RESOLUCIÓN 201850044488 DE 2018

“Por la cual se realiza una precisión cartográfica en algunos mapas protocolizados con el Acuerdo 48 de 2014, derivada del resultado de los estudios de detalle del Ecoparque Ana Díaz en el tramo comprendido entre las Carreras 77B y 89 y Calles 35 y 47D”

SITUACIÓN ACTUAL	SITUACIÓN PRPUESTA
Mapa 10. Sistema Público y Colectivo

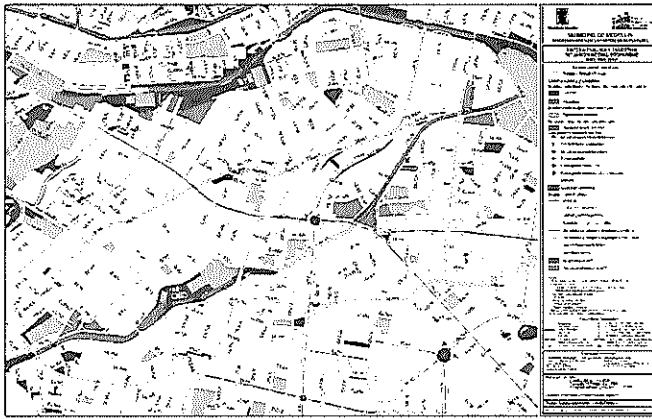
También se señala que mediante el estudio se identificó que tres (3) de dichos predios categorizados como espacio público de esparcimiento y encuentro proyectado, en realidad corresponden a zonas verdes existentes asociadas a la red hídrica, por lo que dichos predios requieren precisarse en los mapas migrándolos al Subsistema de Espacio Público de Esparcimiento y Encuentro Existente.

Adicionalmente, una porción de un predio que actualmente se encuentra categorizado como espacio público proyectado, en realidad hace parte del área libre de la Unidad Deportiva Barrio Cristóbal, y por tanto se debe precisar en los mapas como un Espacio Público de Esparcimiento y Encuentro Existente.

7. Por lo tanto, las anteriores precisiones en las capas de “Espacio Público Proyectado” y “Espacio Público Existente”, tienen impacto en los siguientes mapas protocolizados en el Acuerdo 48 de 2014:

ARTÍCULO PRIMERO. Precisar y protocolizar los mapas N° 10 – “Sistema Público y Colectivo”, N° 11 – “Subsistema de Espacio Público de Esparcimiento y Encuentro Existente”; N° 12 – “Subsistema de Espacio Público de Esparcimiento y Encuentro Proyectado”; y N° 23 – “Usos Generales del Suelo Urbano” del Acuerdo 48 de 2014, al tenor de lo dispuesto en artículo 12 de la Ley 388 de 1997 adicionado por el artículo 190 del Decreto Ley 019 de 2012 y el Decreto Municipal 1626 de 2015, y con fundamento en los estudios de detalle del Ecoparque de la Quebrada Ana Díaz, en el tramo comprendido entre las Carreras 77B y 89 y Calles 35 y 47D, Barrio Cristóbal, La América, Los Pinos y El Velódromo de la Comuna 11 – Laureles – Estadio.

Mapa 12. Subsistema de Espacio Público de Esparcimiento y Encuentro Projectado

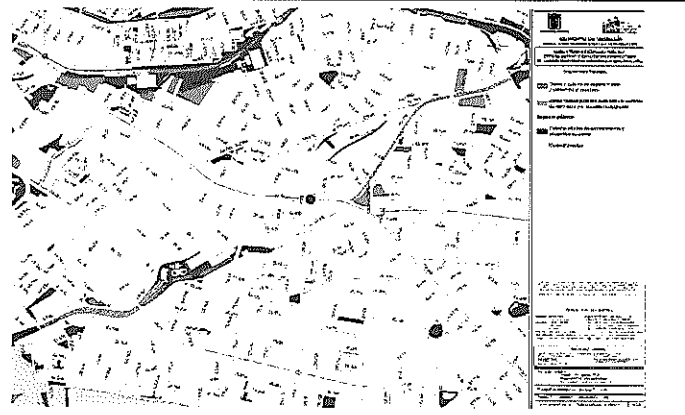
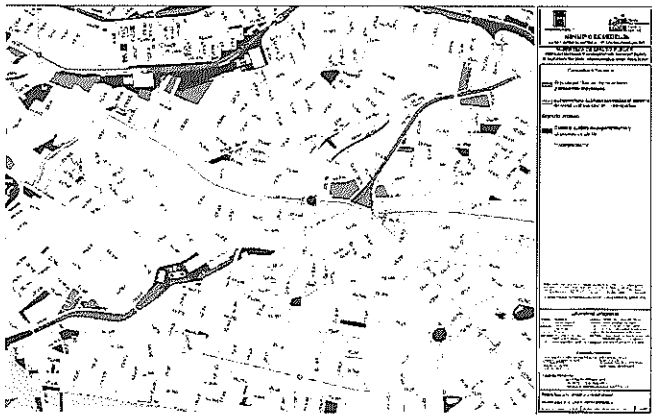
En la Fase de Formulación del estudio técnico, se identificó la necesidad de sustraer del Subsistema de Espacio Público de Esparcimiento y Encuentro

Proyectado un total de cincuenta y cinco (55) predios que actualmente cuentan con esta categorización pero que requieren de una precisión cartográfica.

Mapa 23. Usos Generales del Suelo Urbano

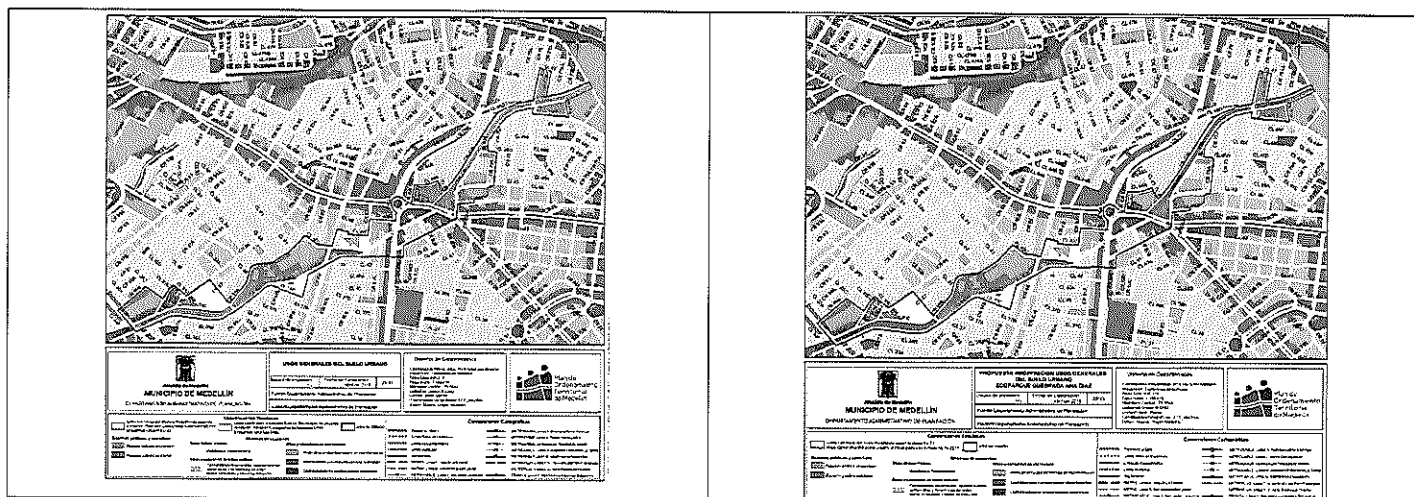
9. En tal sentido, de acuerdo con la Ficha Técnica N° 175 se tomó como referencia el Mapa N° 23 – Usos Generales del Suelo Urbano del atlas protocolizado con el Acuerdo 48 de 2014, y producto de la metodología utilizada *“puede verse cómo debajo de la capa de la categoría espacio público*

proyectado, aparece claramente determinada el área general de uso o la categoría de uso al cual pertenece cada uno de los [cincuenta y cinco (55)] predios”.

Por su parte, en el Informe Técnico de abril de 2018 denominado “*Análisis de la capa subyacente de Uso del Suelo, con base en la revisión cartográfica al Subsistema de Espacio Público de Esparcimiento y Encuentro – Acuerdo Municipal 48 de 2014 – Ecoparque de la Quebrada Ana Díaz*” de la Subdirección de Planeación Territorial y Estratégica de Ciudad, se detalla la identificación y análisis de la capa subyacente de uso del suelo o la categoría de uso a la cual pertenece cada uno de los predios, resultando lo siguiente:
